## **Kiegészítő tájékoztatás ajánlatkéréshez**

A BDK Budapesti Dísz- és Közvilágítási Kft. (továbbiakban: Ajánlatkérő) 2013. szeptember 9-én pályázatot hirdetett összesen 20.000 m (1.667 doboz 12m-es, vagy 2.000 doboz 10m-es) kültéri LED-es fényfüzér, valamint 200 db 304 LED-es kültéri jégcsapfüggöny beszerzésére.

Melléklet

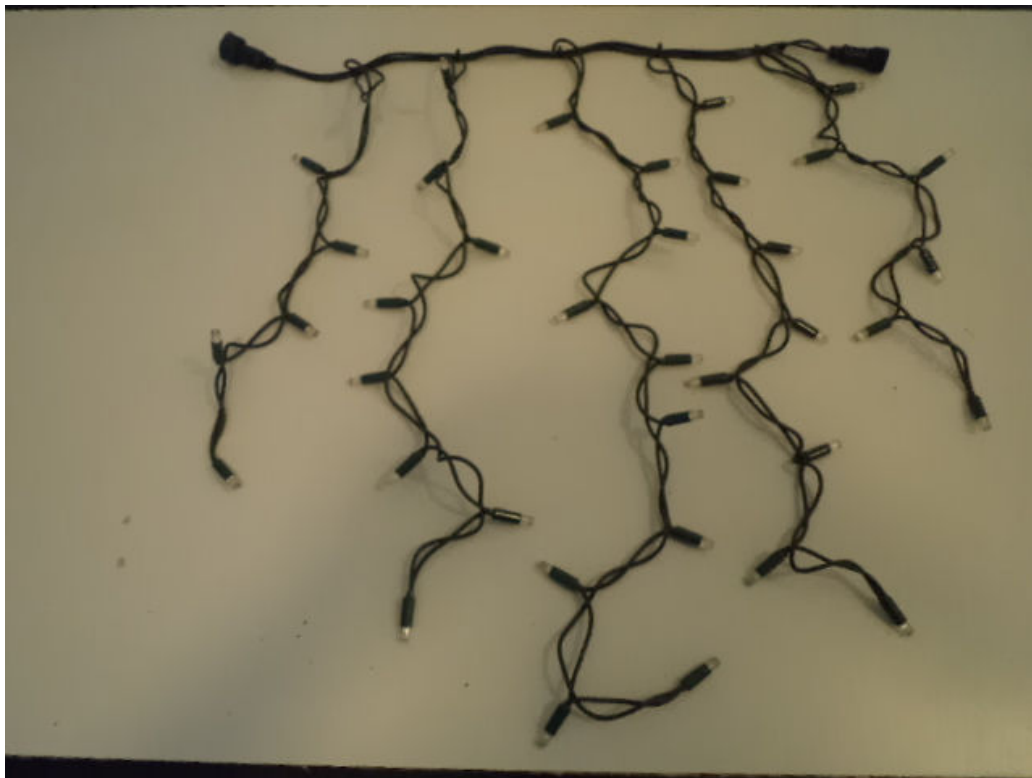
*„A jégcsapfüggönnyel kapcsolatban: led számot tudunk, de kellene tudni a méretet, mert 304 ledet tudunk adni 450x150 cm.-esben és 800x100 cm.-esben is, tehát több méretből ki lehet hozni 304 ledet, az a kérdés, hogy van-e méret kötöttség, vagy szabadon tehetünk ajánlatot?”*

Az ajánlatkérésben meghatározott típusú fényelem 8 tagból áll, egy tag hossza 65 cm. Az egyes tagok belógó részeinek hossza 50-70-90-70-50 cm, a ledék száma 6-8-10-8-6 db (l. a mellékelt 3 db fényképen). Az összes mennyiségű fényfüzér feléhez tartozzon tápkábel. Ajánlatkérő a fentiekben meghatározott, vagy azzal egyenértékű jégcsapfüggönnyet fogad el a pályázat során.
